土木工事設計変更ガイドライン(案) 事例集

平成31年4月

北陸地方建設事業推進協議会
工事施工対策部会

土木工事設計変更がﾄﾞﾗｲﾝ(案) 事例集一覧 <設計変更となった事例>

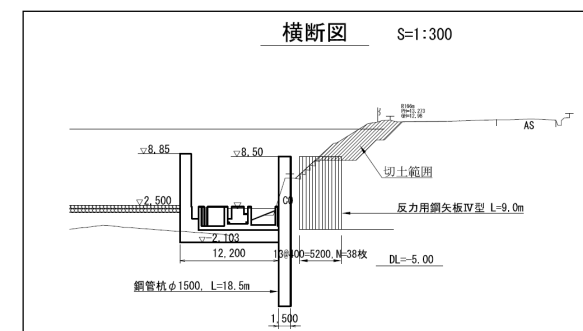
本工事は河川における護岸工事であり、既設コンクリート擁壁及び地盤に鋼管杭を打設する工事であった。この反力架台として鋼矢板の打設が計画されており、当初設計ではバイブロハンマによる打込みが計画されていた。しかし、鋼矢板打設箇所当初予定と大きく異なるN値(予定:N_{max}=7、実測N_{max}'=50)が確認され、バイブロハンマでの施工が困難であることが確認された。

- ・施工前に鋼矢板打設箇所のN値が設計と大きく異なることが確認されたため、鋼矢板打設工法について発注者と協議を実施。
- ・協議の結果、鋼矢板の打設工法として硬質地盤クリア工法にて施工することとなった。

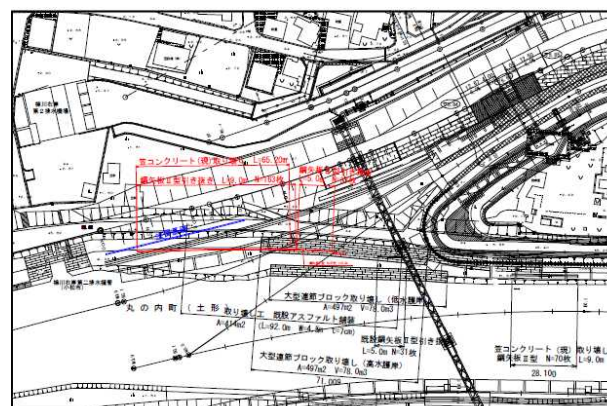
本工事は河川拡幅に伴う護岸整備工事であり、旧護岸構造物の取壊し後に新しい護岸構造物を施工する工事であったが、河川拡幅に伴う掘削作業中に当初設計で計上されていない既設護岸構造物(矢板護岸)が発見された。

- ・既設護岸について、受発注者間で協議し、現地確認の結果、施工方法及び現場発生品の仮置き場を発注者より指示。笠コンクリート取り壊し、鋼矢板の引き抜きを設計変更の対象とした。

作業構台

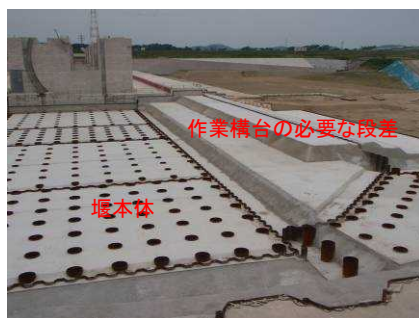
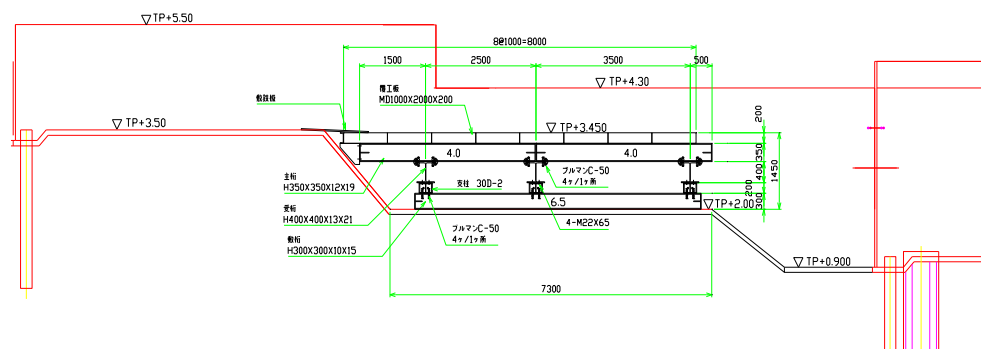
Ⅱ期工事の堰本体の施工に際し、周辺の床付けはひな壇形状で段差が大きいためクレーン等の建設機械を設置する施工ヤードとして適していない。そこで、床付けの段差を解消して、施工ヤードを確保するための作業構台を設置した。

・当初設計の施工条件が現場条件と一致しない場合は、契約書18条第1項の四により、所定の協議に基づき、変更の対象とできる。

河川落差工・仮締め切り(工法変更) 設計変更となった事例 6

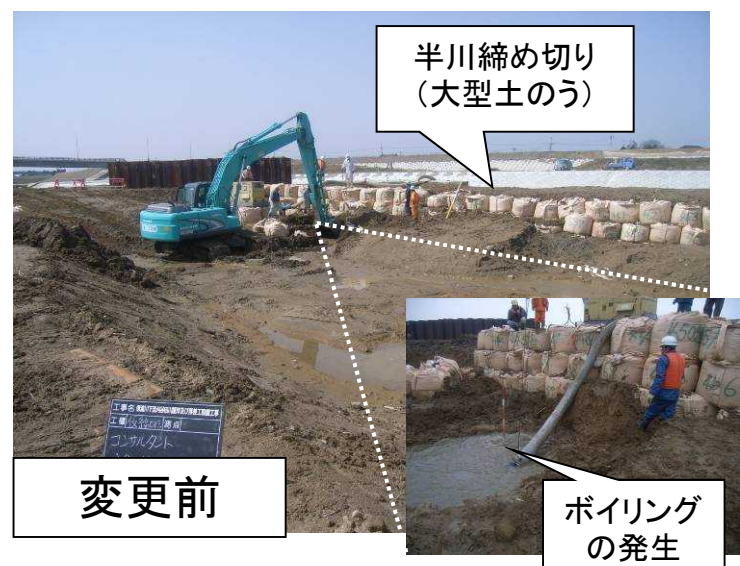
落差工の施工に於いて、仮締め切り（半川締め切り：任意仮設）を行い施工していたが、掘削を行ったところボイリングが発生したため協議を行った。（契約書第18条第1項の四）

当初予期できなかった湧水が確認されたため、受注者からの協議により地質調査を行い対策工法を検討し、一部変更指示を発出し、鋼矢板による仮締め切り(指定仮設)に変更した。

河川構造物工事・カルバート工(工法変更) 設計変更となった事例 7

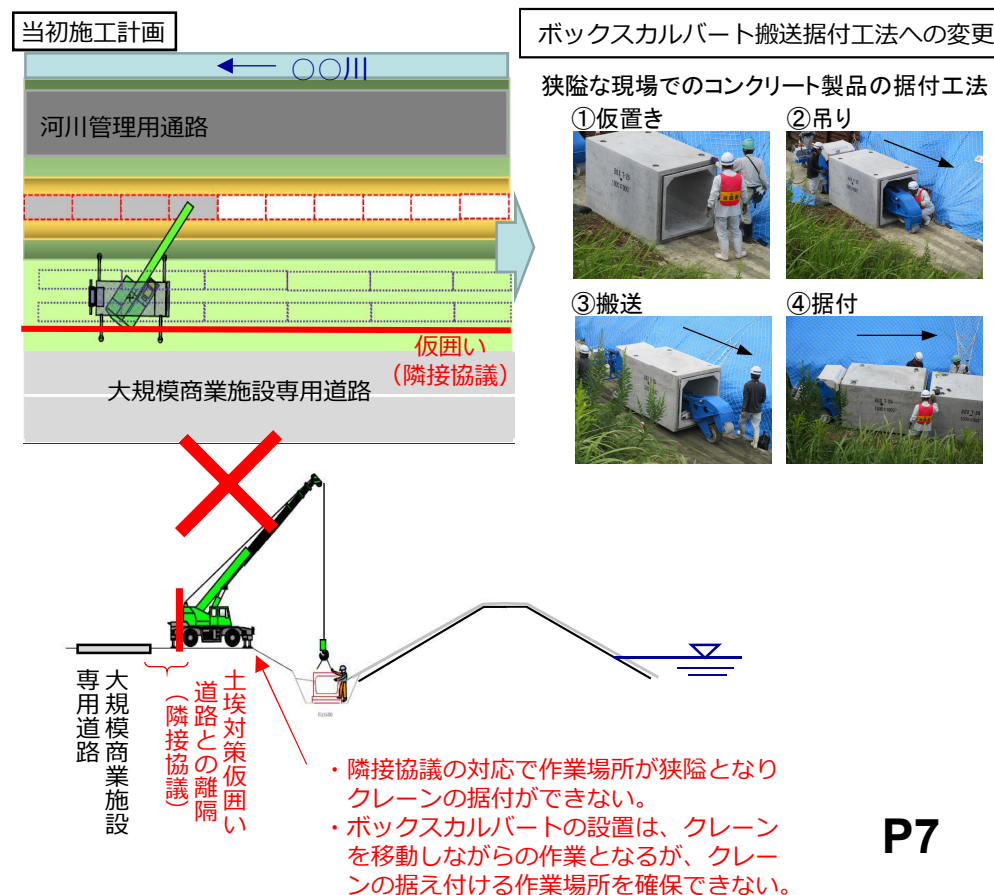
本工事は大規模商業施設に隣接する河川堤防の法尻にプレキャストボックスカルバートを設置するものである。当初設計では、堤内地側から法尻にボックスカルバートをクレーンで設置するものであったが、商業施設管理者から施設利用者の安全が図れないので、十分な道路との離隔の確保及び土埃対策が求められ、クレーンの施工ヤードを確保できず、クレーン施工が困難となった。

- ・受注後、施工方法を施設管理者に説明したところ、隣接する施設区域に対する安全面を懸念、施工にあたり制約条件が付された。
- ・施工者よりボックスカルバート搬送据付工法を提案し採用された。
- ・直接工事費で約0.1百万円の増額変更。

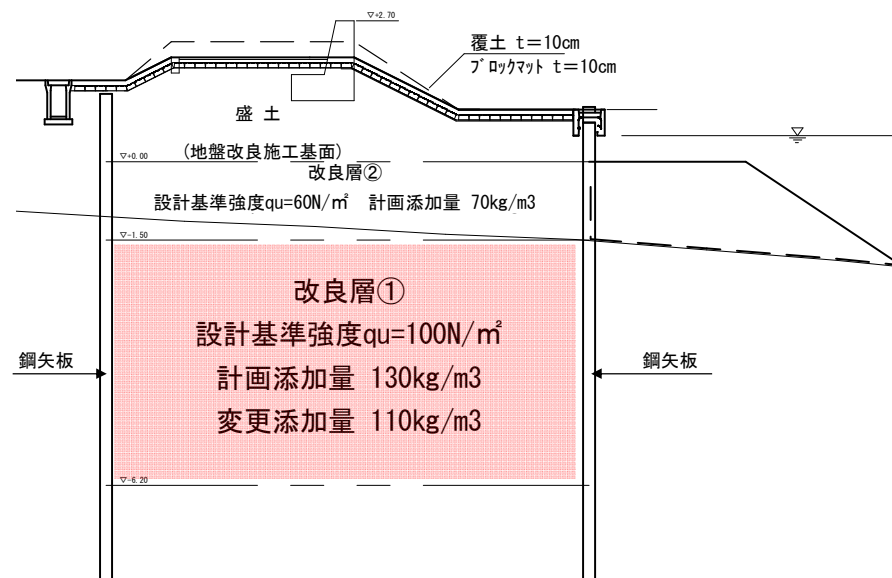
本工事は、鋼矢板で締め切った軟弱地盤をセメント改良により強化した基盤層の上に築堤する工事であった。改良する際のセメント添加量については、当初設計では、事業区間において概ね200m間隔で採取した試料によるセメント改良時の強度上昇結果をもとに算定していたが、本工事は、試料採取箇所に挟まれた工区であるため、施工部で採取した試料で確認試験を行ったところ、添加量を計画値より減じて必要強度を確保できることが判明した。

- ・セメント改良部で採取した試料による土質強度確認試験の結果をもって、発注者と監督員と強度確保のあり方について協議した結果、改良工におけるセメント添加量を $130kg/m^3$ から $110kg/m^3$ へ変更することとなった。
- ・直接工事費で約0.5百万円の減額変更。

砂防工事・落石防護工(工法変更) 設計変更となった事例 13

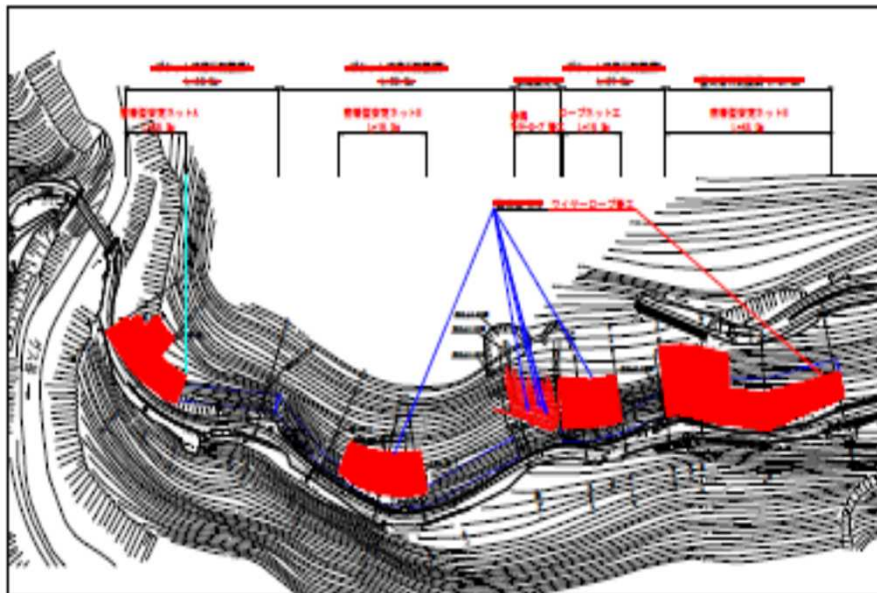
砂防工事専用軌道の落石防止として、当初設計ではポケット式落石防護網工と覆式落石防護網工を設置することになっていたが現地踏査の結果、予想される落石が当初想定されていたものより大径で、対策工の強度が不足する恐れがあると考察されたので、密着型安定ネット工とロープ伏工に変更した。

- ・現地踏査を行った結果を基に、速やかに監督員の立会いを求めて施工方法の協議を行い工法を変更した。
- ・直接工事費で約6.5百万円の増額変更となった。

最下流帯工の追加・荒廃の防止

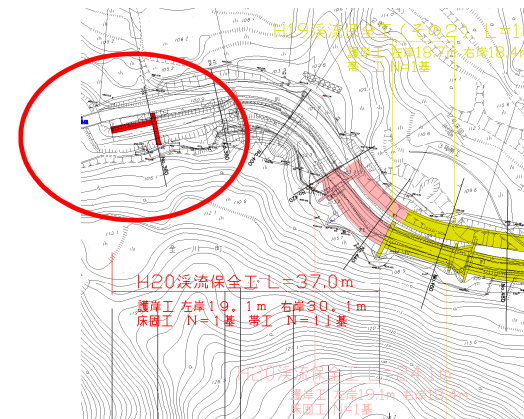
最下流帯工を追加し、先行して施工することにより、河床低下を防止し溪岸の荒廃を最小限にとどめた。（契約書第18条で変更可能）

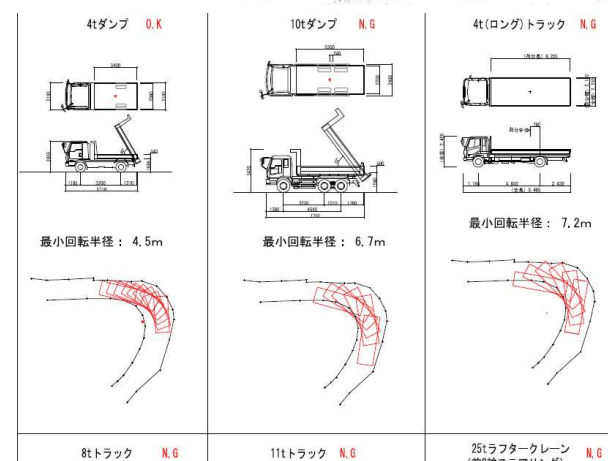
本工事は村道から砂防堰堤施工箇所への乗り入れ用資材運搬道路を施工するものであった。施工箇所へのアクセスに用いる村道は1車線交互通行の細い道路であり、また旋回区間も多く、旋回半径も小さい箇所が多い。そのため旋回区間においては、路肩等に補強を実施しないと土砂運搬用の10tダンプが旋回できない状況であったが、路肩部は民地となっており、また土地所有者の所在がつかめないう状況であった。

- ・受注後の現地測量結果を発注者に提示し、監督官と現地確認を行い施工可能な方法を協議した。
- ・通常の10tダンプでは施工箇所への乗り入れが難しいこと、工事内での借地による旋回区間の補強が困難であることから施工機械を4tクラスのものに変更し、変更対象とした。
- ・直接工事費で約1.1百万円の増額変更。

砂防工事・鉄筋挿入工(工法変更) 設計変更となった事例 17

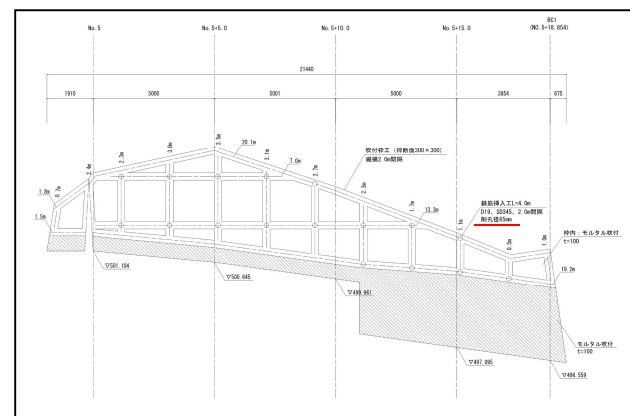
本工事は、堰堤施工にあたり、工事用道路を新設する工事である。法面掘削、鉄筋挿入、法枠を施工の上、軽量盛土を実施し約20mの道路を設置する。当初設計においては、鉄筋挿入にあたり削孔径 $\phi 60$ としていたが、試験削孔の結果、削孔が自立しないことが確認されたため、二重管削孔 $\phi 90$ に変更したものである。

- ・受注後の試験削孔結果を発注者に提示し、監督官と協議を行い施工可能な方法を協議した。

溪岸保全工 1:0.5 護岸標準断面図

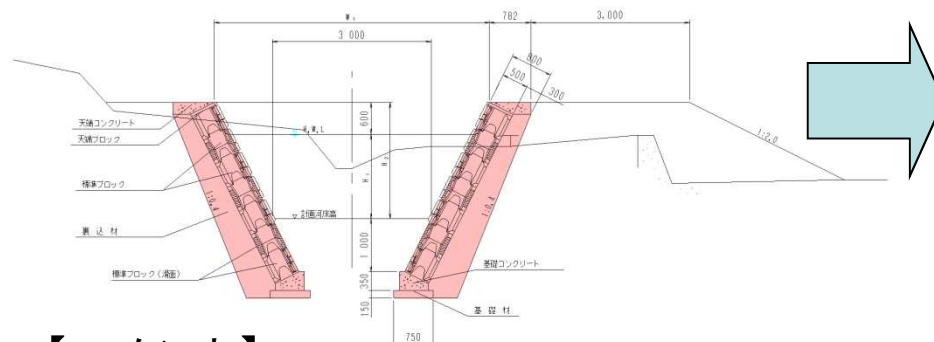
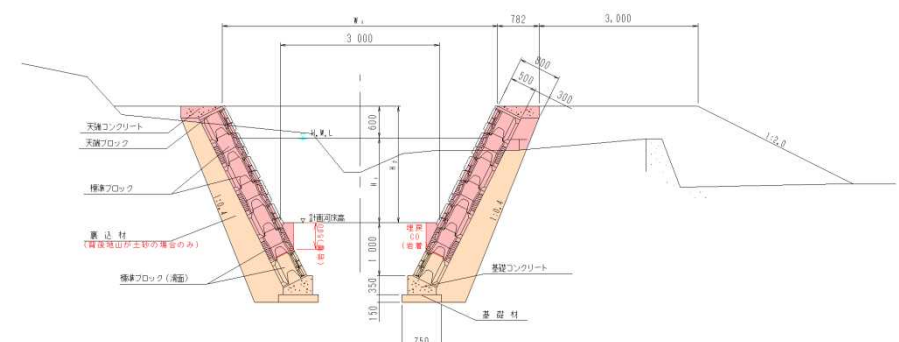
流路工において、当初設計で地盤が砂礫である場合は基礎コンクリートの施工を計画するが、現地掘削の結果岩盤が確認された場合には、基礎形式・根入深さの変更が必要となった。

- ・受注者は契約書第18条第1項(4)により設計と現地条件が一致しないことを監督員に通知
- ・調査の結果、契約書第18条第4項により設計変更を行った
- ・直接工事費で約1.4百万円の増額変更

- ・発注者は、護岸工の基礎形式、根入深さ等の構造を設計図面で明示する。
- ・しかし、現地状況が一致しない場合は、契約書第18条第1項(4)により、所定の協議に基づき、変更の対象とできる。

道路改良工事・土留擁壁工(工法変更) 設計変更となった事例 24

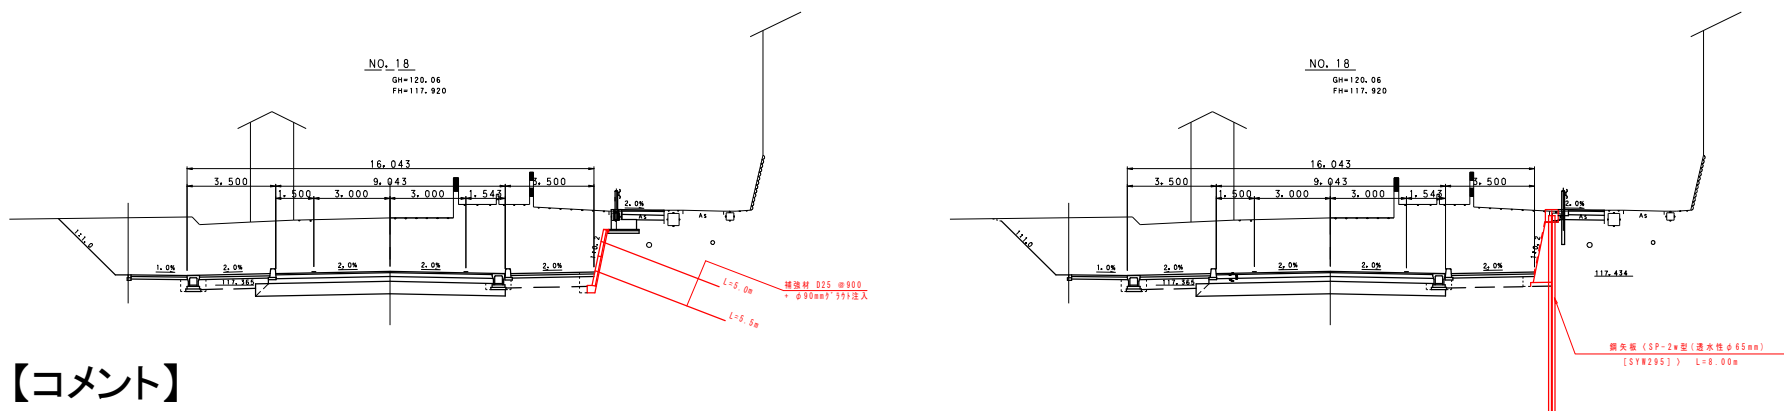
経験的に知りえる現場状況から判断して、地下水汚染などが懸念。

これに対し受注者は、現地は地下水脈の流れが不明瞭で、ウェルポイントによる地下水低下が確実でない。またアンカーのグラウト材が地下水へ混入し、井戸水の汚染が懸念されると報告。受注者から変更協議。発注者は人為的な施工条件と現場が一致しないと判断し、鋼矢板工法へ変更指示。直接工事費及び事業損失防止施設費で約0.8百万円の増。

道路改良工事・海岸護岸工(根固工) 設計変更となった事例 25

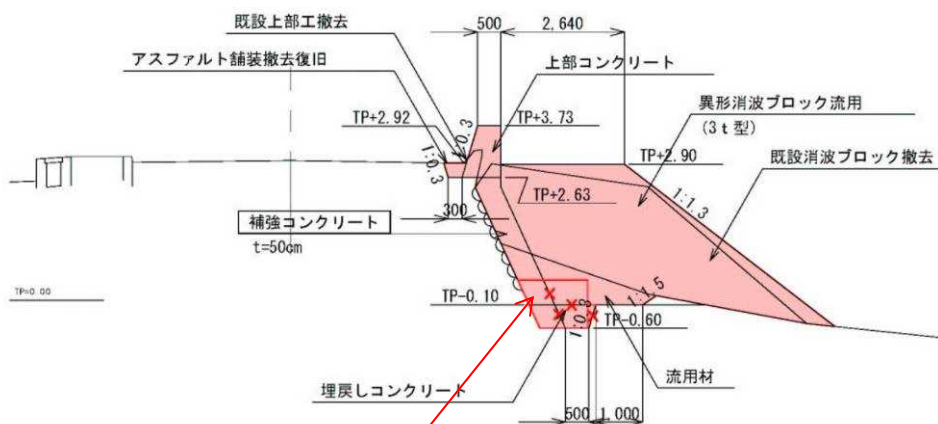
当初の設計図書では確認できなかった根固めコンクリートが、受注者からの指摘で判明したことから、当該工事において不要な補強コンクリート分を減額対応とし、変更設計に盛り込んだ。

- ・ 施工業者より確認願を提出（契約書第18条第1項）
- ・ 調査、協議結果を施工業者に通知（契約書第18条第3項）
- ・ 設計図書変更を施工業者に通知（契約書第18条第4項）
- ・ 直接工事費で約1.1百万円の減額変更

道路改良工事・工事用道路(工法変更) 設計変更となった事例 27

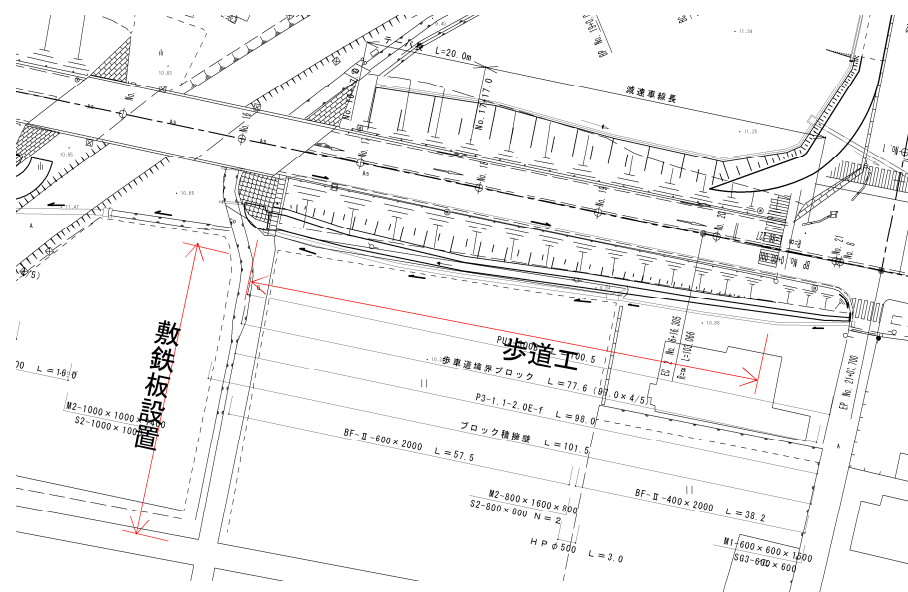
道路改良工事を施工するにあたり、農道（砂利道）を工事用道路として使用することとを想定していたが、ダンプトラック等のトラフィカビリティが確保できないこと、敷砂利が田へ飛散しないよう所有者から要望があることから、敷鉄板を敷設することとした。

- ・ 当初設計では、工事用道路について記載していない。
- ・ 発注者は農道を現状のまま使用し、必要に応じて補足材を施工することとしていた。
- ・ 所有者から敷砂利が田へ飛散しないよう要望。
- ・ 受注者から、現況のままではトラフィカビリティが不足であるので、敷鉄板に変更したい旨の協議。
- ・ コーン指数の測定結果より、トラフィカビリティ不足を確認。
- ・ 経済性、地元要望を考慮し、敷鉄板に変更。
- ・ 直接工事費で約0.3百万円の増額変更。

道路改良工事・土留工(工法変更) 設計変更となった事例 31

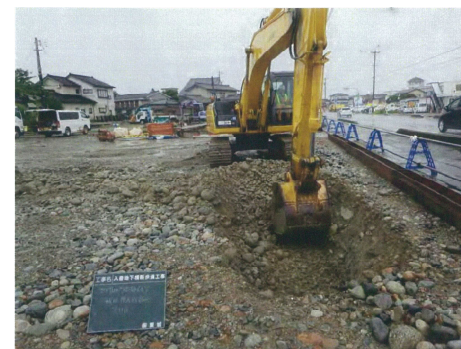
親杭横矢板のためのH鋼打込み(L=8m)において、現地照査の結果、当初設計と土質条件の相違が確認されたため、協議により打込工法の変更を行った。

- ・試掘の結果、GL-5m付近まで玉石混じりの土砂であり、玉石はΦ30cmを超えるものが多数含まれていたため、施工性及び経済性を考慮してダウンザホールハンマ工法への工法変更を協議し、変更対象とした。
(直接工事費で約9百万円増額)

道路改良工事・構造物撤去工(追加変更) 設計変更となった事例 37

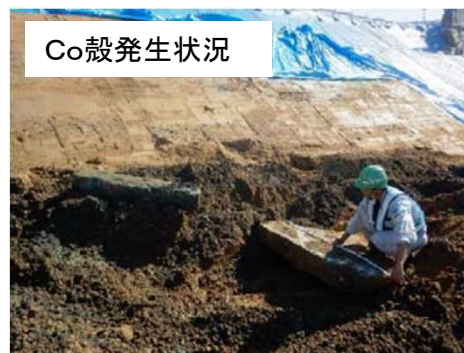
大型プレキャスト擁壁の据付に先立ち、既設路体盛土の掘削作業中に、大量のコンクリート殻が出現した。

コンクリート殻は、次工程に行う土留鋼矢板圧入の支障物となり、工法の再検討が必要となる事案であった。

- ・発注者へのコンクリート殻発生を報告。
- ・発注者による現地確認。
- ・受注者より地中レーダー探査(埋没物の位置・深度)を協議。
⇒コンクリート殻撤去を変更設計対象とした。
- ・直接工事費で約0.5百万円の増額変更。

＜横断図＞

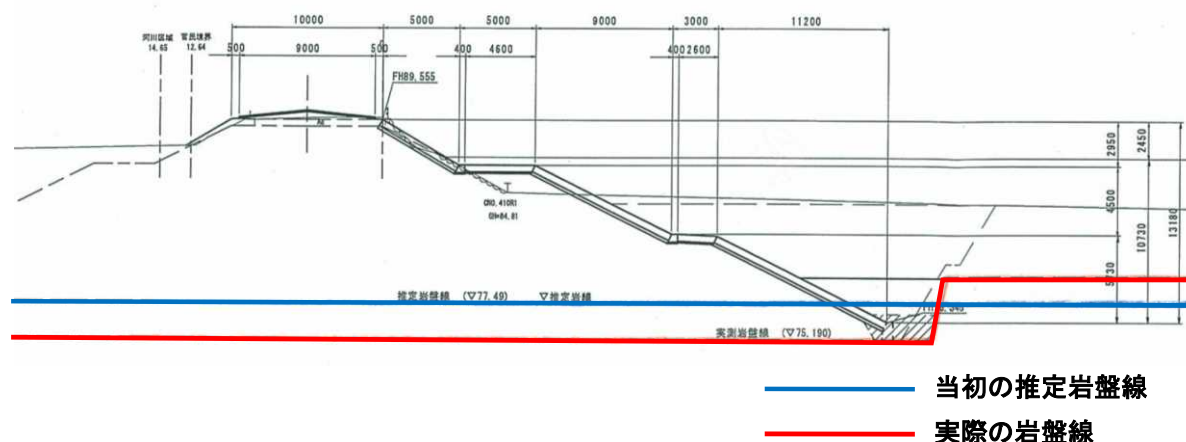
本工事は河川堤防を開削し橋台を構築するとともに、橋台周辺の護岸を施工する工事である。
護岸の施工にあたり河床を掘削したところ、岩盤線が当初想定していた高さよりも低い位置にあったため、護岸が岩着するよう施工範囲を変更した。

- ・ 施工業者より確認願を提出（契約書第18条第1項）
- ・ 現地調査するとともに河川管理者と対応について協議
- ・ 調査・協議結果を施工業者に通知（契約書第18条第3項）
- ・ 設計図書変更を施工業者に通知（契約書第18条第4項）
- ・ 直接工事費で約4.5百万円の増額変更

橋梁下部工事・基礎工(工法変更) 設計変更となった事例 47

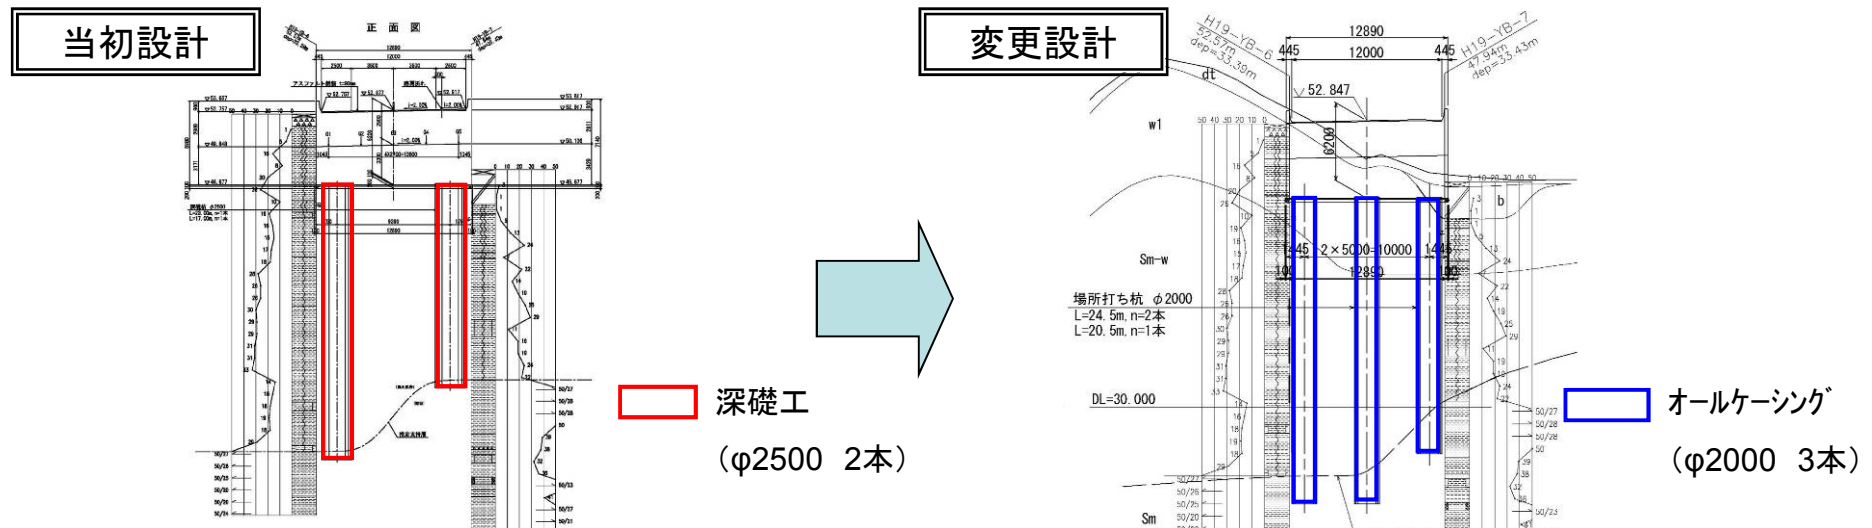
当初の設計図書では橋台基礎工の掘削を深礎工で計上していたが、現地では当初想定していた湧水量よりも多く、受注者からの協議により掘削方法をオールケーシング工法に設計変更を行った。

- ・ 契約書第18条第1項の四
- ・ 直接工事費で約3百万円の増額変更

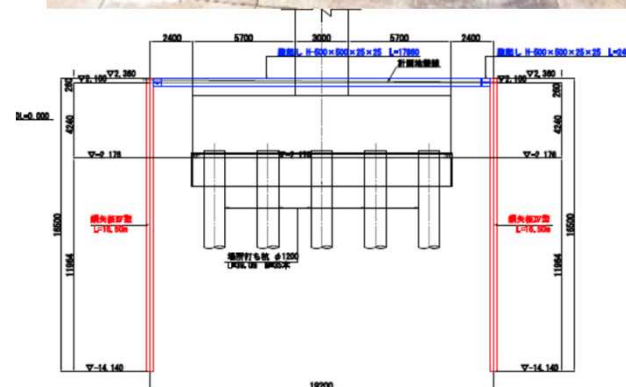
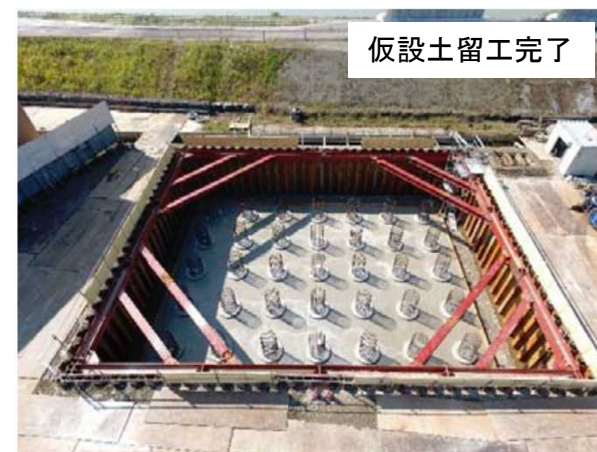
土留工において、当初設計は鋼矢板(SP-VL型)の自立式であったが、鋼矢板(SP-VL型)は市場性が乏しく、調達が困難であった。

- ・発注者へ市場調査の結果を提示し、SP-VL型からIV型への変更を協議した。
- ・SP-IV型に変更した場合、構造計算の結果、自立式では許容変位量を満足できないため、土留支保工の設置を協議した。
- ・材料変更および、構造変更を指示した。
- ・直接工事費で約4百万円の増額変更。

橋梁耐震補強工事・巻立補強工(工法変更) 設計変更となった事例 60

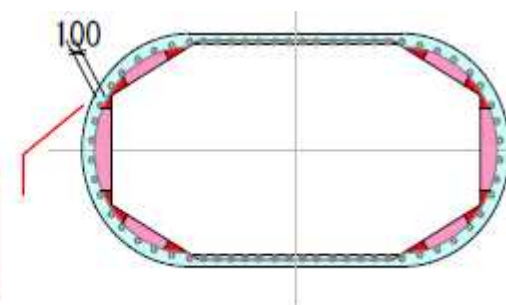
当初設計では、コンクリート打設により、既橋脚を多角形から矩形とした後、ポリマーセメントモルタル工法(以下、PCM工法)により、巻立て・補強する予定であったが、既設橋脚との材料一体化による品質向上、および工程短縮のため、全てPCM工法へ変更することとした。

- ・コンクリート打設において部材厚100mm以下の個所があり、充填不良等による強度不足が懸念されるため、受発注者間で協議の結果、充填性に優れかつ、既設コンクリートとの接着性が高いPCM工法に設計変更した。
- ・河川内作業を渇水期内に完了させる必要があり、型枠組立～コンクリート打設～脱型の工程を短縮につなげた。
- ・直接工事費で約3百万円の増額変更。

摩擦定着式RB施工完了状況

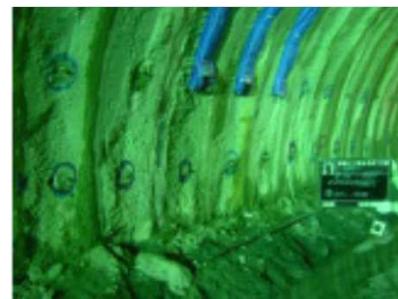
ロックボルトの削孔時に想定外の湧水が発生したため、ロックボルトを当初設計の全面充填式(定着材ドライモルタル)から全面摩擦定着式へ変更した。

湧水量が多く、通常のロックボルト充填材では流出し所定の引張り強度が確保できないことから、発注者と協議の上、摩擦によって定着するタイプへと変更した。

トンネル工事・側溝工(構造変更) 設計変更となった事例 65

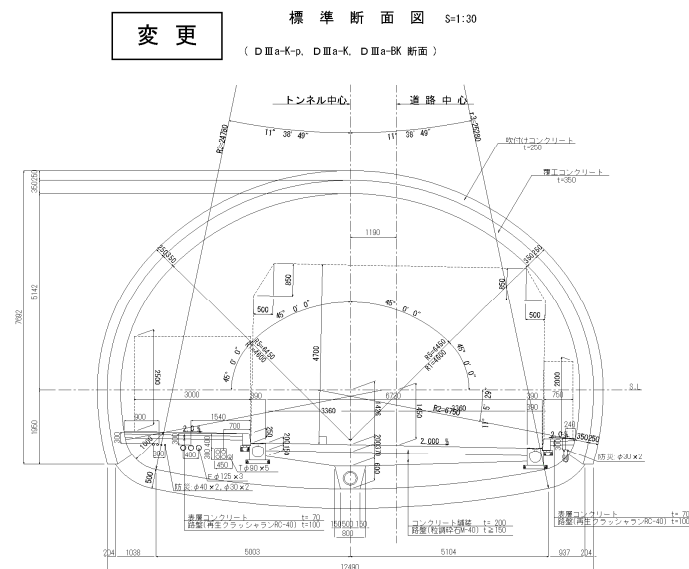
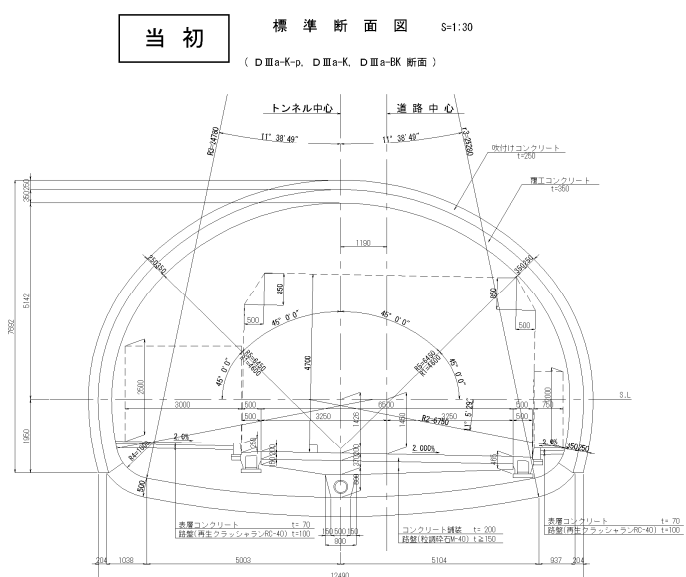
当初、トンネル側溝は街路型自由勾配側溝の設計となっていたが、北陸地方整備局の設計要領で、トンネル側溝が角型から円形側溝へ変更となった。

どの円形側溝が優位か、現場条件に照らし合わせ、維持管理、施工性、舗装工を含めた経済性の比較検討を行い、皿型街渠への構造変更を発注者に協議した。その結果、皿型街渠への設計変更が認められた。直接工事費でほぼ増減なし

取付推進工計画図

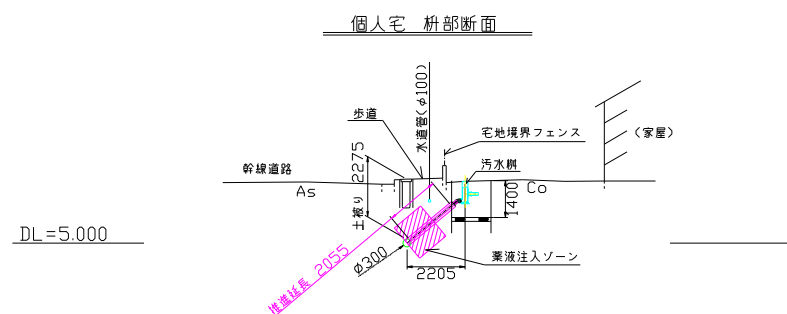
本工事は幹線道路下の管きょ推進工事(φ400mm塩ビ管)であり、宅ます(2箇所)も合わせて行う工事であった。当初設計においては、宅ます位置は平面図にて明記されていたが、本管との接続は開削施工となっていた。開削施工区間には塀、排水路等の障害物があり、通常施工が困難であった。

- ・受注後の現地測量結果を発注者に提示し、監督官と現地確認を行い施工可能な方法を協議した。
- ・施工者より取付推進工法を提案し、採用された。
- ・直接工事費で約百万円の増額変更。
